Risikovurdering av Gatebruksplan for Teie

Risikovurderingen er bestilt av Silje Island, planleggingsleder for «Gatebruksplan for Teie». Prosjektet inngår i Bypakke Tønsberg-regionen, delprosjekt A3 Tiltak på Tjøme, Presterød, Teie og Hogsnes.

Gruppen deltok på et HAZID-møte 30. mai 2017 og har fungert som høringsgruppe for rapporten. Eventuell uenighet i gruppa knyttet til vurdering av risiko, vil fremgå av rapporten.

Stiplet linje angir sykkel i blandet trafikk

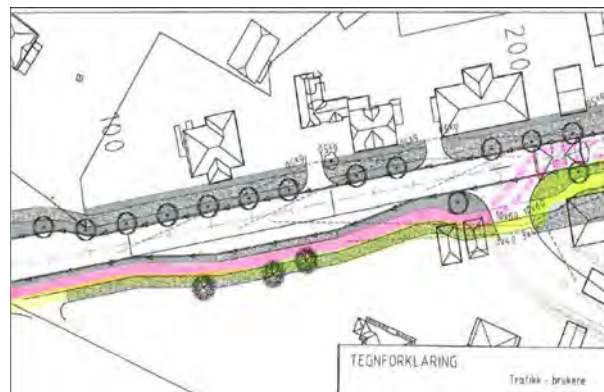
Uønsket hendelse (Uh)	Medvirkende faktorer	Konsekvens	Frekvens	Risiko
Kollisjon sykkel - bil	<p><u>Systemskifte rundkj. Teglverksveien:</u></p> <ul style="list-style-type: none"> - Løsningen vil medføre uensartet adferd pga. vanskelig og ulogisk system for syklister, spesielt fra sør. - Løsningen vil medføre at syklister fra sør vil krysse Smidsrødveien på mange ulike steder, både før rundkjøringa (v/ Eika) og på begge sider av rundkjøringa. - Syklister som ikke overholder vikeplikt ved kryssing i gangfelt kan komme brått på bilist. <p><u>Systemskifte kryss Trekanttomta:</u></p> <ul style="list-style-type: none"> - Syklister fra sør må skifte side. Disse vil ofte ha høy fart pga. fall retning nord. - Uensartet adferd hos syklister pga. sideskifte i selve kryssområdet og kort avstand mellom systemskifter. Noen vil krysse skrått over sideveg, noen vil benytte tilrettelagt kryssingspunkt og noen vil velge fortau på vestsiden og dermed krysse rett over sideveg. Dette resulterer i et vanskelig lesbart trafikkbilde med mange konfliktpunkter. - Tunge kjøretøy med blindsoner ut/inn av krysset (f.eks. varelevering) - Høyresvingende kjøretøy fra nord kan overse parallelt kjørende syklist inn mot krysset pga. stanset buss (reduert sikt) eller pga. blindsoner. - Trær og gatemøblering i rabatt kan hindre sikt. - Lang strekning med sambruksområde på strekning hvor det ikke er aktiviteter på begge sider av gata vil gi en utvanning av konseptet og medføre at bilistene ikke holder lav nok hastighet hele veien. - Blandet trafikk medfører ofte sykling på fortau dersom det er mye biltrafikk/kø. En del syklister vil trolig holde østsiden helt inn mot Teie veidele når de først har skiftet side. - Dårlig sikt til syklister på fortau fra avkjørsler på østsiden. Det er generell risiko forbundet med sykling på fortau i begge retninger i kryss og avkjørsler, da bilister ofte overser syklister som benytter fortau på «feil side» av vegen. 	Hardt skadd	Ofte	Middels

Kollisjon sykkel - fotgjenger	<ul style="list-style-type: none"> - Løsning inviterer til sykling på fortau på begge sider. Først og fremst fordi det forutsettes at syklist skal skifte side to ganger med 350 meters mellomrom og fordi det legges opp til blandet trafikk i en gate med stor biltrafikk. En del syklister vil velge fortau av fremkommelighetshensyn (for å slippe å skifte side eller unngå saktegående trafikk i vegen) eller av trygghetshensyn. 	Lett skadd	Svært ofte	Middels

Uønsket hendelse (Uh)	Medvirkende faktorer	Konsekvens	Frekvens	Risiko
	<ul style="list-style-type: none"> - Syklister kan lett overse behov for å skifte side, f. eks. der syklister fra sør skal skifte side ved kryss Trekant-tomta. - Fortau skilt fra vegbanen med rabatt (på vestsiden) kan feilaktig oppfattes som en gs-veg og inviterer til sykling på fortauet. - Potensiell konflikt mellom busspassasjerer og syklister ved holdeplass i nord 			
Kollisjon sykkel - sykkel	<ul style="list-style-type: none"> - Tosidig sykling på fortau (jf. hendelse "fotgjenger - syklist" over). Gjelder også på østre fortau inn mot Tønsberg. - Fortau skilt fra vegbanen med rabatt (på vestsiden) kan feilaktig oppfattes som en gs-veg og inviterer til sykling på fortauet. - Syklister i høy hastighet (helning retning nord). - Uforutsigbar atferd ved systemskifte 	Lett skadd	Ofte	Viss

Grappa vurderte at kollisjon mellom sykkel og bil (middels høy risiko) er den hendelsen som bidrar mest til risiko, etterfulgt av kollisjon mellom sykkel og fotgjenger (middels høy risiko, men lavere skadepotensial for hver hendelse). Risiko for skade som følge av kollisjon mellom syklende er også vurdert som betydelig.

Grappa trekker særlig frem at foreslått løsning vil gi uensartet sykkelatferd. Når syklistene kan velge mange ruter innenfor samme vegsystem, blir adferden uforutsigbar for andre trafikanter. Grappa tror løsningen vil medføre utbredt fortaussykling, og at dette medfører fare for at bilister overser syklister i kryss og avkjørsler og fare for kollisjoner mellom syklist-fotgjenger.

Systemskifte rundkj. Teglværksveien:

- Fjerne gangfelt på nordsiden av rundkjøring, slik at systemskiftet i retning nord legges på den siden der sykkelvegen slutter, slik at flertallet av de syklister som krysser i rundkjøringen, gjør det på samme sted.

Systemskifte kryss Trekant-tomta:

- Flytte nordre systemskifte til Teie veidele slik at dette blir mer logisk plassert i enden av strekningen og etablere trykknapp for syklende ved lysregulert kryssing. Argumentet mot en slik utvidelse er at dette gir en ytterligere «utvanning» av sambrukssonen. Grappa er imidlertid enige om at denne uansett blir for lang slik dette alternativet er skissert, og ikke i tråd med anbefalingene for slike soner. Det anbefales derfor også å begrense sambruksområdet til Teie torg, og utforme resten av Smidsrødveien som en bygate med ordinære gangfelt.

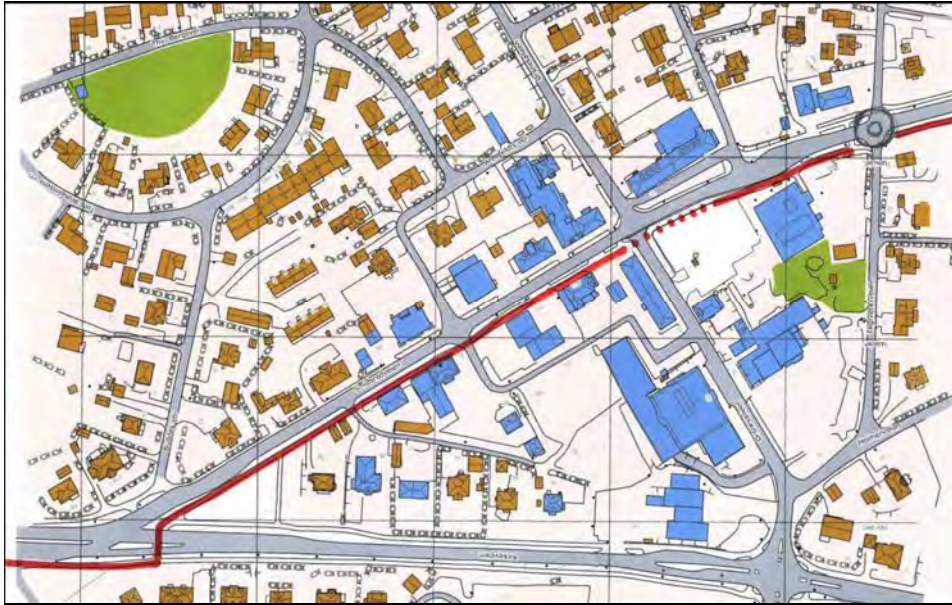
- Generelt må trær og gatemøbler i rabatt må plasseres slik at de ikke hindrer sikt mellom bilister og syklister i kryss og avkjørsler.
- For å kunne redusere risiko i krysset ved Trekant-tomta, ble det foreslått å flytte hovedatkomst til Trekant-tomta og nye boliger i bakkant av området. Dette ble avvist som uaktuelt av representant for Nøtterøy kommune.

- Det ble foreslått å lage en «smett» fra kjørebane til fortau på østsiden, slik at syklende kan krysse Smidsrødveien 90 grader/vinkelrett. Sykling på fortau er bare tillatt når gangtrafikken er liten (jf. trafikkreglene) og løsninger hvor syklende ledes opp på fortau anbefales ikke.

- Det ble også foreslått å fjerne holdeplass ved Teie veidele. Jf. Vestfold Kollektivtrafikk er holdeplassen er mye brukt, også som overgangssted for andre bussruter, og er derfor nødvendig å beholde. Risikoen knyttet til redusert sikt mot krysset pga. stanset buss er vurdert som lav, jf. avstand på 80 meter fra holdeplass til kryss.

De tiltakene man står igjen med er altså å fjerne gangfelt ved Teglverksvegen, forlenge strekning med blandet trafikk frem til Teie veidele og begrense sambruksområdet til Teie torg. Tiltakene vil gi en noe bedre løsning, men reduksjonen i risiko er ikke vurdert å være så betydelig at risikoanslagene endres.

Hovedrute for sykkel på vestsiden av Smidsrødveien

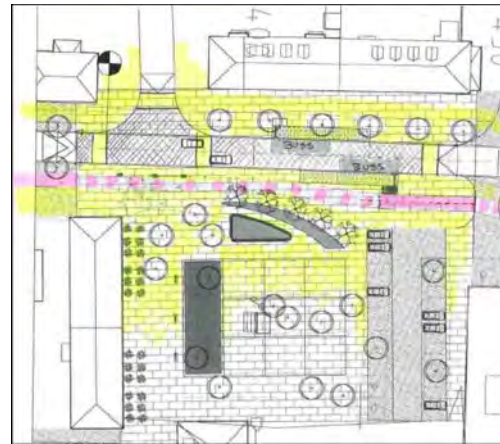
Uønsket hendelse (Uh)	Medvirkende faktorer	Konsekvens	Frekvens	Risiko
Kollisjon sykkel - bil	<p><u>Rundkj. Teglverksveien:</u></p> <ul style="list-style-type: none"> - Manglende løsning for syklende forbi rundkjøring og dårlig fremkommelighet via gangfelt, kan gjøre at flere velger å sykle ut i rundkjøring i retning sør. <p><u>Kryss Trekanttomta:</u></p> <ul style="list-style-type: none"> - Tunge kjøretøy med blindsoner ut/inn av krysset (f.eks. varelevering) - Høyresvingende kjøretøy fra nord kan overse parallelt kjørende syklist inn mot krysset pga. stanset buss eller blindsoner. - Venstresvingende kjøretøy fra sør overser parallelt kjørende syklist inn mot krysset (f.eks. opptatt med å se etter luke fremover). Helning mot nord kan bidra til høy fart. - Trær og gatemøblering i rabatt kan hindre sikt. 	Hardt skadd	Sjelden	Viss
Kollisjon sykkel - fotgjenger	<p><u>Rundkj. Teglverksveien:</u></p> <ul style="list-style-type: none"> - Manglende løsning for syklende forbi rundkjøring. Ledes over sammen med fotgjengere. - Syklister som velger vegbanen som alternativ må krysse over fortau for å smette ut i vegbanen. - Potensiell konflikt mellom busspassasjerer og syklister ved holdeplass i nord 	Lett skadd	Sjelden	Lav

Kollisjon sykkel - sykkel	<ul style="list-style-type: none"> - Forbikjøring eller annen kjøring på feil side av sykkelvegen (møteulykke). 	Lett skadd	Svært sjelden	Lav

Gruppen vurderte at kollisjon mellom sykkel og bil er den hendelsen som bidrar mest til risiko. Sannsynligheten for denne hendelsen er størst der sykkelveg krysser sideveg, og især i kryss der sykkeltrafikken skal vike for biltrafikken. Foruten rundkjøring ved Teglverksveien, er det bare et slikt kryss på strekningen, ved atkomstveg inn til Trekant-tomta.

- For å redusere risiko i der sykkelveg krysser sideveg/avkjørsel anbefales det at:
 - Kryssingsstedet er trukket minst 5 meter vekk fra primærvegen, slik av avsvingende trafikk får bedre oversikt mot sykkelvegen. Dette er ivaretatt i foreliggende plan.

- Tydeliggjøre vikepliktsforhold sykkel – bil. Sykkelveg bør utformes gjennomgående over avkjørsler. Vikeplikt for syklende bør tydeliggjøres ved at sykkelvegen opphører gjennom krysset og markeres med vikesymboler.

- Trær og gatemøbler i rabatt må plasseres slik at de ikke hindrer sikt mellom bilister og syklist i kryss og avkjørsler.
- For å redusere antall konflikter mellom myke trafikanter, samt mellom bil og sykkel ved rundkjøring i Teglverksveien, anbefaler gruppa at det etableres et fullverdig tilbud for syklende gjennom rundkjøringen, dvs. at sykkelvegen gjøres gjennomgående og at det etableres sykkelkryssing over Teglverksveien.

Antall konfliktpunkter mellom kjørende i hhv. t-kryss og x-kryss.

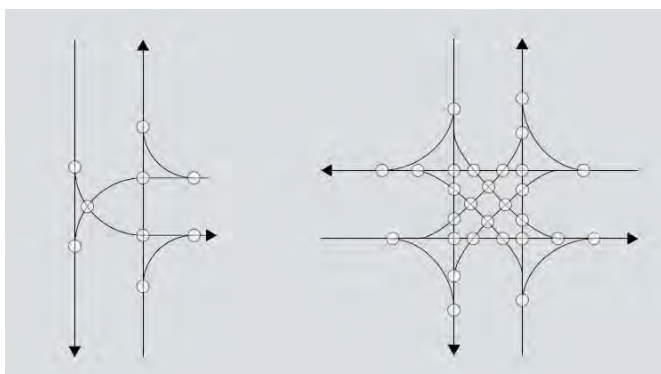
Uønsket hendelse (Uh)	Medvirkende faktorer	Konsekvens	Frekvens	Risiko
Kollisjon fotgjenger - bil	<p><i>Alle medvirkende faktorer nevnt under T-kryss er relevant og gjentas ikke. Under beskrives faktorer som ytterligere kan medvirke til uønskede hendelser i denne løsningen:</i></p> <ul style="list-style-type: none">- X-kryss gir tre ganger så mange konfliktpunkter som t-kryss¹⁾. X-kryss er dermed langt mer komplisert for bilfører og gir større fare for overbelastning/fare for å overse kryssende fotgjengere.- Fare for å overse fotgjengere ved venstresving i alle armer.- Konflikt høyresvingende tunge kjøretøy-fotgjenger (i alle armer).- Fare for at liten fysisk endring vil gi liten endring i trafikantadferd (bilistene kjører som før).- Et høyt belastet forkjørregulert x-kryss kan vanskelig kombineres med et sambruksområde bil-fotgjenger.- Krysskapasiteten reduseres. Kø kan gi uoversiktlig kryssing mellom biler.- Uheldig kombinasjon av fotgjengeraktiviteter og biltrafikk i Ørnesalléen vest.	Hardt skadd	Ofte	Middels

Uønsket hendelse (Uh)	Medvirkende faktorer	Konsekvens	Frekvens	Risiko
Kollisjon sykkel - bil	- Løsning med syklist i blandet trafikk kombinert med et komplisert kryss med mange svingebevegelser ¹⁾ .	Hard skadd	Ofte	Middels

¹⁾ X-kryss er langt mer ulykkesutsatt enn t-kryss. Krysstypen har flere svingebevegelser og ca. 3 ganger så mange konfliktpunkter som t-kryss (Håndbok V121 Geometrisk utforming av veg- og gatekryss). Som et trafikksikkerhetstiltak er mange kryss x-kryss er signalregulert eller bygget om til t-kryss eller rundkjøring.

- Stenge vegarmer i krysset. Da er vi på et annet alternativ.
- Lysregulere krysset. Da nås ikke målsetningene i prosjektet, samtidig som ny og bymessig utforming vil invitere til mer kryssing utenom gangfelt. Lysregulering kombinert med spredt kryssing gir dårlig sikkerhet, og man risikerer at krysset får et dårligere sikkerhetsnivå en dagens løsning, gitt samme trafikkmengde.
